Réponses à la demande de compléments du Projet Eolien de Coupetz 2

Projets de parc éolien de Coupetz II

Réponse à la demande de compléments

Juin 2023

Zonages des sensibilités au sein des habitats pour les chiroptères et localisation des éoliennes

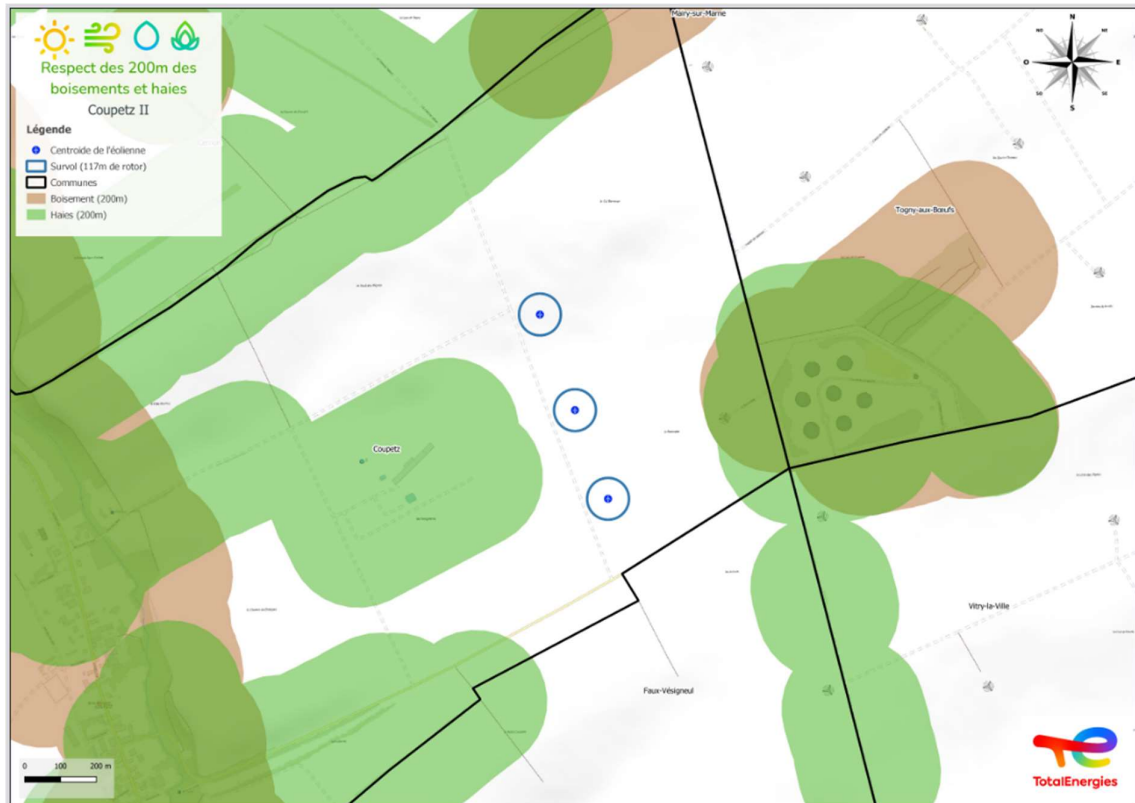
Le zonage de sensibilité p180 de l'étude d'impact montre la présence de haies et donc une forte sensibilité chiroptérologique au sein de la zone d'implantation potentielle. Les éoliennes ne sont pas représentées sur cette cartographie, et la distance des aérogénérateurs aux strates arborées. Le porteur de projet est invité à donner ces distances, et à justifier plus précisément la décision de ne pas respecter la distance recommandée de 200m des haies.

La DREAL fait état du zonage des sensibilités pour les chiroptères basé sur la présence des haies. En effet, les prospections de terrain centrées sur les habitats naturels et la flore ont désigné la présence d'une haie au sein de la ZIP. Pour rappel, *il s'agit d'une haie issue de plantations entourant des bâtiments agricoles. Cette haie est en partie composée d'espèces non indigènes (Cotoneaster franchetii, Syringa vulgaris...).* D'origine anthropique et composé d'espèces banales, cet habitat ne relève pas d'un intérêt particulier. Elle apparaît moins fonctionnelle que des haies typiques de paysage bocager composé d'arbres matures. Sa localisation est présentée sur la carte suivante.

Les autres haies sont peu nombreuses et situées en périphérie de la ZIP. Lors de l'analyse des sensibilités elles ont toutefois été intégrées et prises en compte dans les réflexions quant à l'implantation envisagée. Les trois machines retenues pour ce projet se situent donc en zone de culture, habitat ne possédant aucune caractéristique favorable notable à l'installation de population de chiroptères. Par ailleurs, les prospections de gîtes n'ont pas permis de trouver des gîtes à chiroptères, ceci s'expliquant par la nature des haies et leur caractère relictuelle dans cette grande plaine champenoise dominée par l'agriculture intensive. Enfin, aucun corridor n'a été identifié sur le site, en effet, la grande dispersion des structures ligneuses ne permet pas de connexions entre les massifs boisés. D'après les écoutes (passives et actives) réalisées sur le site, l'activité globale est relativement faible, impliquant un niveau d'enjeu faible sur la quasi-totalité du site étudié. Un niveau d'enjeu modéré a néanmoins été attribué autour des haies utilisées pour la définition des sensibilités zone tampon de 50 ou 100 m selon l'état de conservation des haies.

La carte suivante montre bien que les choix d'implantation ont été dictés dans un objectif de maximiser la distance à ces éléments boisés.

En effet, même si les chauves-souris peuvent ponctuellement s'éloigner de ces éléments arborés. Brinkmann (2010), Kelm et al. (2014), ont montré que l'activité des chiroptères est intimement liée aux lisières et haies. L'activité des chiroptères décroît jusqu'à 50 m puis ne varie plus significativement pour certaines espèces qui ont besoin d'être en contact avec la végétation (Brinkmann, 2010 ; Kelm et al., 2014). Le minimum statistique d'activité étant atteint dès 50 m de ces éléments, passé cette distance au linéaire, l'activité des chiroptères est considérée comme très faible. Jantzen & Fenton (2013) ont également montré que l'activité des espèces était à son plus fort à la lisière et que l'influence de celle-ci s'étendait jusqu'à 40 m, tant à l'intérieur du boisement que vers les cultures.

La limite des 200m est une préconisation d'EUROBATS qui n'a pas de portée normative, toutefois elle a été ici respectée. Il n'y a donc pas à justifier un éventuel écart à ces distances.

Orientations générales des flux migratoires diffus

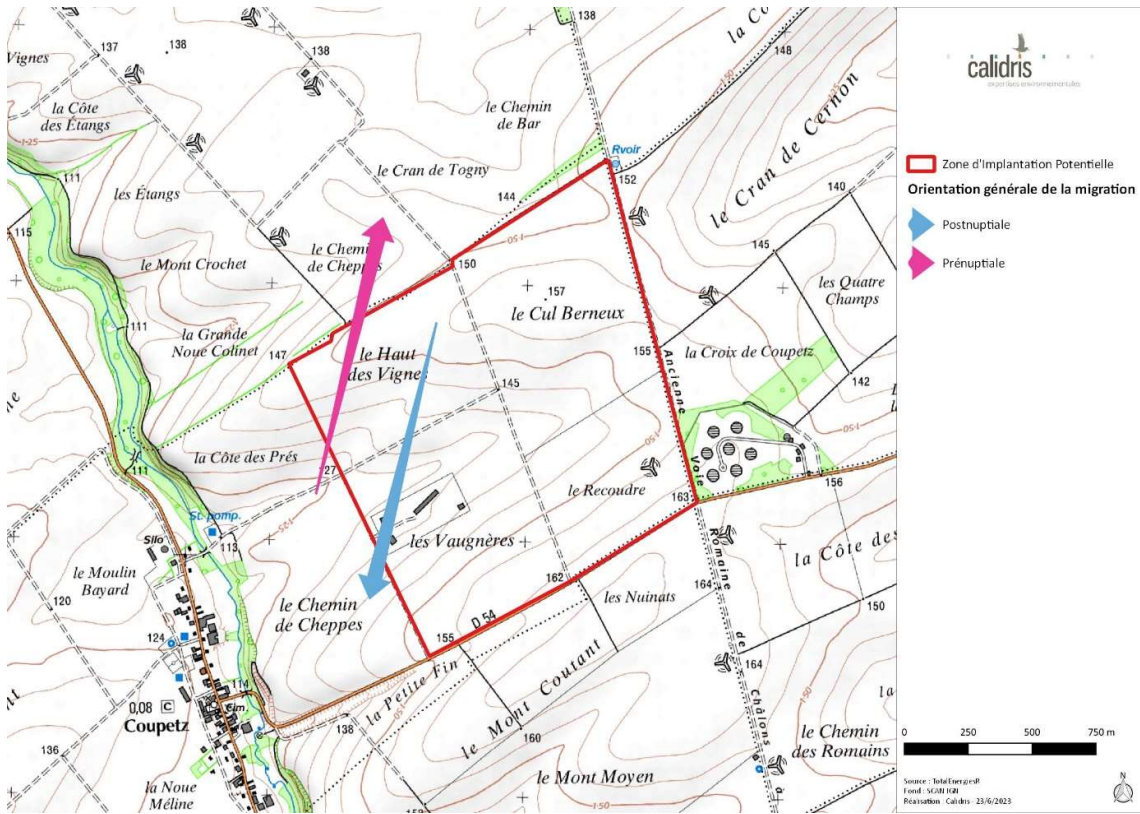
Les observations en migration de l'avifaune ont été faites uniquement dans l'aire d'étude immédiate. Le porteur de projet est invité à justifier le choix de ne pas réaliser d'observations de la migration de l'avifaune dans l'aire d'étude rapprochée. De plus, le dossier ne présente pas de représentation des déplacements de l'avifaune. Une cartographie synthétisée des flux de déplacements aviaires en période de migration est attendue.

La ZIP du présent projet s'inscrit dans un contexte où parcs sont en exploitation en limite directe de la ZIP. Il a donc semblé plus intéressant de vérifier si le secteur d'étude représentait une zone de report de la migration après les installations récentes aux alentours. En effet, du fait de la densité des parcs alentours et de l'implantation du projet au sein d'un grand ensemble de parcs en zone de plaine agricole sans relief marqué, l'effet barrière à la migration de l'avifaune apparaît comme biologiquement insignifiant. Pour rappel, aucun couloir migratoire n'a été identifié au-dessus de la ZIP, la migration apparaît diffuse et le comportement de vol des oiseaux migrateurs observés ne paraît pas impacté par les parcs existants. Ainsi, étendre la prospection sur une aire d'étude plus étendue, à la vue des éléments apportés ci-dessus, n'est donc pas nécessaire.

Lors des inventaires, les effectifs d'oiseaux migrateurs communs observés sur le site (en migration pré et post nuptiale) étaient faibles et la migration s'est déroulée sur un front large et diffus, typique de la migration se déroulant dans des habitats de plaine. Les flux migratoires sont ici, composés essentiellement de passereaux qui migrent de jour plutôt à basse altitude -en dessous de 25 mètres- et de nuit à une hauteur supérieure aux pales en position haute. Les espèces de taille intermédiaire comme les pigeons et les corvidés seraient les plus concernées, mais il s'agit pour l'essentiel de mouvements d'oiseaux locaux qui s'habituent assez vite à la présence de ces nouveaux éléments dans leur environnement.

Or, sur le site du projet, on note qu'il n'existe aucune topographie et aucun relief susceptibles de contraindre les vols migratoires. Dans ces conditions, le flux de migrateur est diffus sur la zone du projet. C'est là le sens du résultat des observations réalisées in situ. Tout au plus peut-on envisager ponctuellement quelques passages privilégiés à faible altitude au niveau des zones où le paysage offre un peu de rugosité au vent. Néanmoins ce phénomène est marginal dans l'espace et pour les flux d'oiseaux concernés. Il est donc biologiquement inexact de représenter les vols d'oiseaux migrateurs qui en l'absence de contraintes reposent vraisemblablement sur des contraintes variables entre les années. Cependant, les orientations des flux migratoires ont été représentés sur la carte suivante.

Sur le site de Coupetz et Bussy, les effectifs de migrateurs actifs maximaux sont de l'ordre de 80 individus en migration active par heure d'observation. A titre comparatif, sur des sites de migration majeurs reconnus et suivis chaque année, comme la Butte de Doue ou la Butte de Montsec situés à environ 100 km de la zone d'étude, les effectifs varient de 130 individus/heure d'observation à 2 170 individus/heure en fonction des sites et des années (données recueillies sur le site de Mission Migration, 2022). Ainsi, les impacts paraissent donc nuls à faibles sur les flux d'oiseaux migrateurs.
